「全國水環境改善計畫」第五批次核定計畫

竹溪水環境改善計畫-「竹溪水岸改善及環境營造」 細部設計審查會議

簡報日期：111年5月3日

基本設計審查會議記錄及回覆辦理情形

平面配置圖(1區)-串聯竹溪二期林間棧道

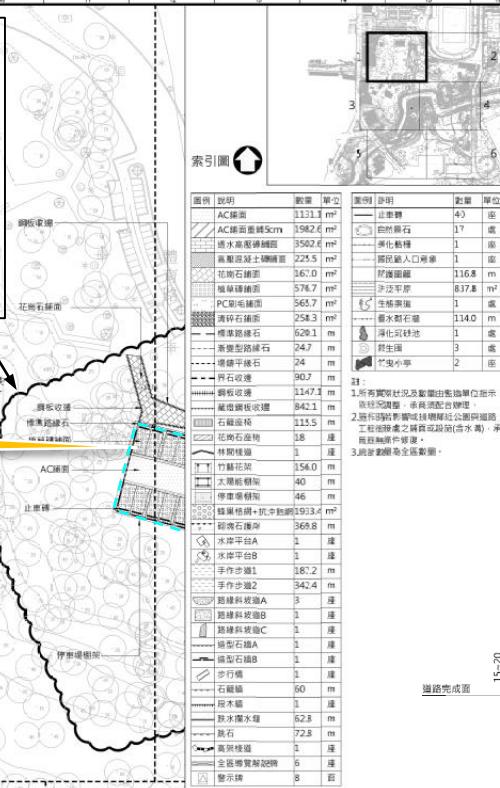
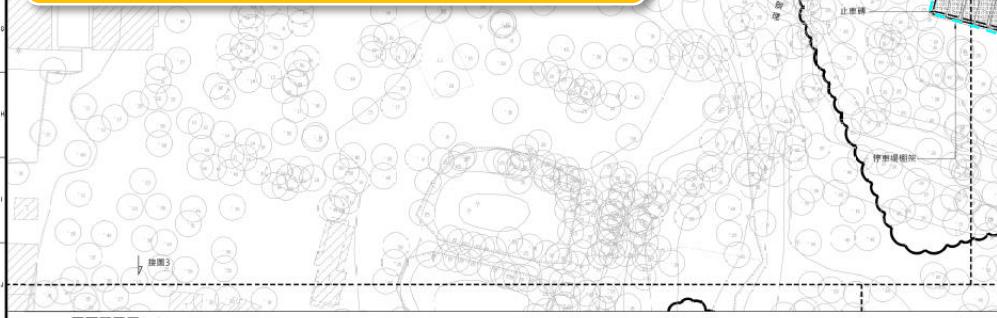
項次	出席單位/參與者	意見(節錄)	意見回復及辦理情形
1-1	羅委員偉誠 台灣河溪網/吳仁邦	在水環境發展主軸之下，期望能看到在地文化元素的凸顯，如竹溪之於府城八景中的定位。	導入古狩獵場的歷史痕跡，入口意象結合鹿的元素融入在地意象；在竹藝花架、太陽能棚架融入竹子、竹編的意象。
1-2		考量國家整體水環境應扣合國土計畫，建議計畫方向應符合臺南市之國土計畫定位。	在臺南市國土計畫中，工區區位(南區)在氣候變遷風險評估中，淹水災害潛勢最為嚴重，且為高度乾旱風險範圍，設計規劃以 <u>提升竹溪承洪韌性</u> 作為應對策略，如 <u>洪泛平原</u> 。
1-3		國民路建議應有工程車輛進出動線，作為後續園區內搶災搶險之機具施工便道。	遵照辦理，國民路入口已設置PC鋪面做為工程車搶災 <u>搶險動線</u> 。
1-4		森林園區北側臨近體育場南側道路為人工栽植之荔枝樹林，並非自然演替之林相，考量在地之停車需求以及道路狹窄瓶頸，可退縮此空間進行設置與改善。	已拓寬體育場南側道路縮減處至 <u>10m寬</u> ；及改善體育路北端彎口等交通瓶頸處。
1-5		哈赫拿爾森林原始地形存在高低起伏與落差，建議園區外圍及主要動線以平坦、無障礙為原則，部分具有落差之區域應順應原始地貌以手作步道形式進行設置，提供民眾進入都市內難得之原始林相之機會。	本案於整體動線規劃上，園區 <u>外圍廣場及步道系統均已落實無障礙通用設計</u> ，森林內部之步道系統則配合現況地貌設置， <u>避免大範圍整地擾動基地原有生態</u> 。
1-6	晁委員瑞光	技術摩托車協會之認養區域之規劃情形為何？請補充說明。	技術摩托車協會認養相鄰園區步道處以 <u>灌木綠籬</u> 方式綠化，完工後涉及認養區域之植栽建議由技術摩托車協會接管。
1-7	圖號LC-02-03~LC-02-06，竹溪左岸自然體驗步道現規劃鋪面為高壓混凝土磚，建議是否可考慮改採用對棲地生態友善之透水磚作為軟性鋪面。	遵照辦理，竹溪左岸自然體驗步道以 <u>透水高壓磚</u> 鋪設。	
1-8	內政部營建署下水道工程處 南區分處	竹溪左岸林間手作步道和體育路口廣場空間營造之建設範圍應屬本次工作計畫書之備查項目，請再說明為何需以後續擴充方式辦理。	該二工項仍須待本市體育處完成強制執行後方得施作，故於圖面相關用地範圍標示「 <u>配合體育處執行拆除期程辦理</u> 」以供後續施工廠商參照。

配合體育處執行拆除期程辦理

依據第二次地方說明會民眾需求，**增設停車空間**，改善違停及停車位不足的情形。

生態渠道植栽配置-利用水生植物同時達到復育、水質淨化及景觀營造等目的

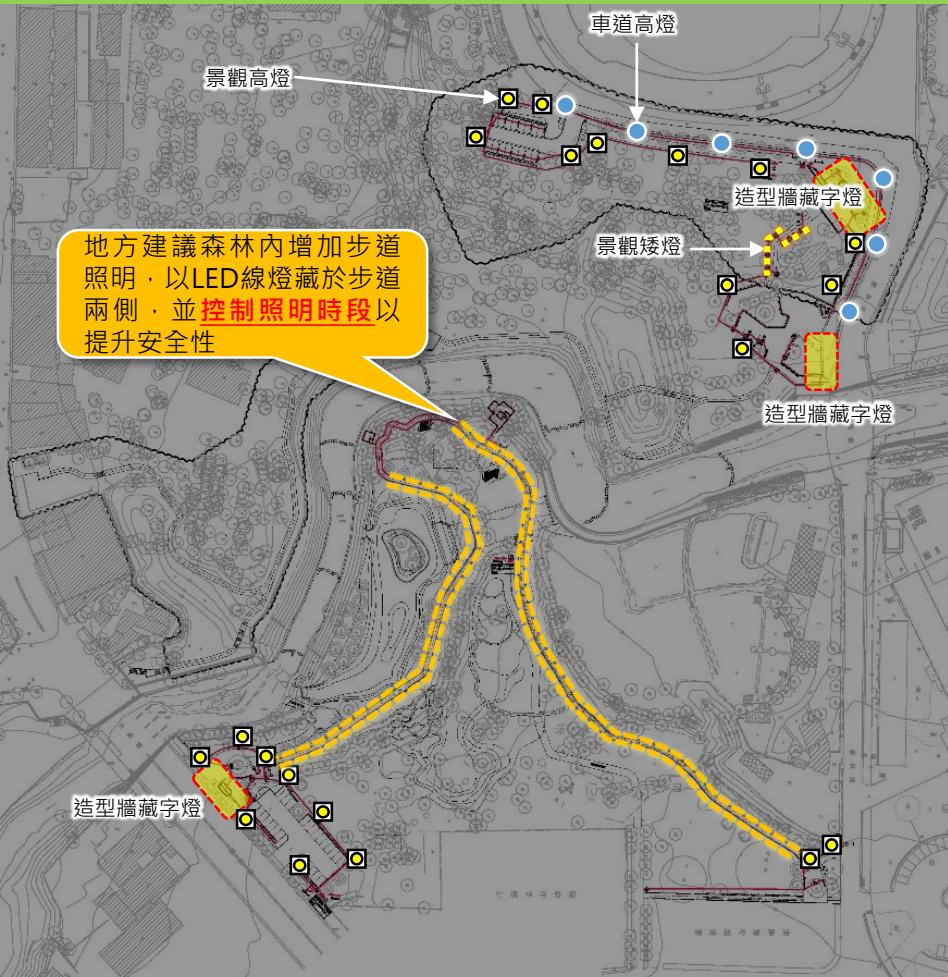
- 濕地及生態渠道建議以功能區分復育區及停留點之景觀營造區。
- 建議加入柳葉水蓑衣、探芹草，為南部地區特有水生植栽，具有復育意義。
- 建議之水生植栽如：田蔥、水車前、龍骨瓣苦菜等挺水、沉水植物。
- 新植喬木建議可於既有森林破空處規劃原生樹苗栽植區，補植林務局推薦原生樹種及殼斗科植物，依現場條件調整配置種類、比例，達到森林補救的生態效益。
- 喬木種植應使土球1/4高於地表，預留未來土球沉陷空間，避免導致土壤掩埋樹木根基導致窒息。

依委員意見將水生植物種植分為**復育區**及**景觀營造區**，分別種植南部特有水生植物及挺水、沉水植栽。

全區弱電配置-設置監視器及水位偵測器等設備，提升園區安全性

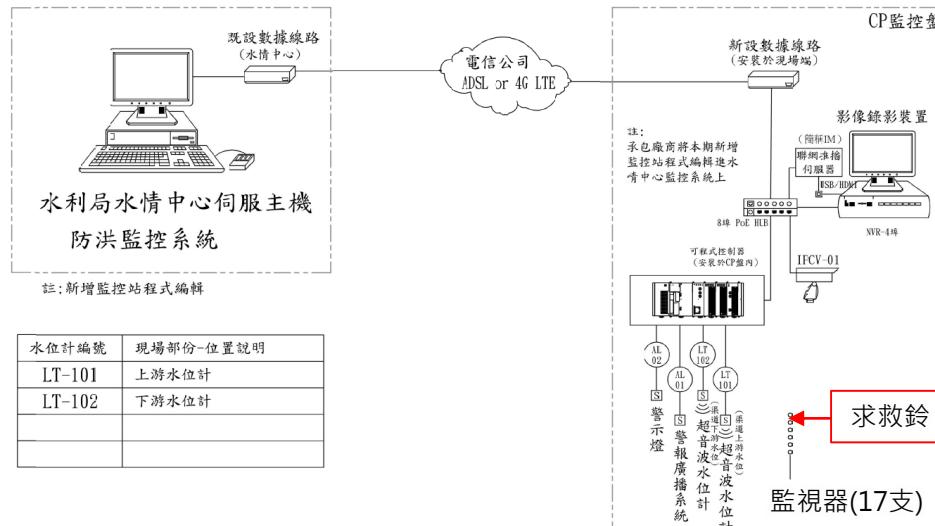
項次	出席單位/參與者	意見(節錄)	意見回復及辦理情形
4-1	台灣河溪網/吳仁邦	森林內步道照明盡量以地燈等低度照明方式，以滿足使用者安全為原則。	遵照辦理。本案以 <u>線燈</u> 佈設於步道沿線，並 <u>配合時段控制</u> 避免照明長時間擾動林間生態。
4-2		監視系統之設置位置及管理權責請多加評估及考慮。	以增設監視器等弱電系統。
4-3	晁委員瑞光	考量功能性及後續維護問題，太陽能光電設施設置於入口停車場或休憩區域即可，不需要結合過多藝術設計。	太陽能光電之遮棚設計會以達到 <u>遮陰、休憩</u> 的功能為主，並 <u>融入在地文化特色</u> ，不會以太過誇張的形式呈現。
4-4		高燈應考量後續維護管理與耐久性問題，有鑑於一期工程照明效果有限，造成後續加設照明燈具影響原設計照明效果，不建議增設，應考量預期照明範圍與照射區域搭配所需之燈具。	考量本案基地特殊之生態環境定位，整體照明配置上，高燈將避免沿用一期使用燈具型式施作，廣場、石牆造景將配合植栽規劃，以矮燈、投光燈及洗牆燈等形式打造入口光環境意象；林內步道動線則以線燈為主要配置，並 <u>配合時段控制</u> 避免照明長時間擾動林間生態，各燈具之照明功率詳見照明設施詳圖。
4-5	內政部營建署下水道工程處南區分處	林間棧道之照明，建議循台北植物園、司馬庫斯之案例採用5W~10W黃光，並控制照明時間，以達生態友善性。

依照委員意見於園區重要出入口設置**監視器**，並於森林內設置**求救鈴**以提升安全；水位偵測器以及廣播器於竹溪水位提高至警界高度時能提醒民眾撤離。
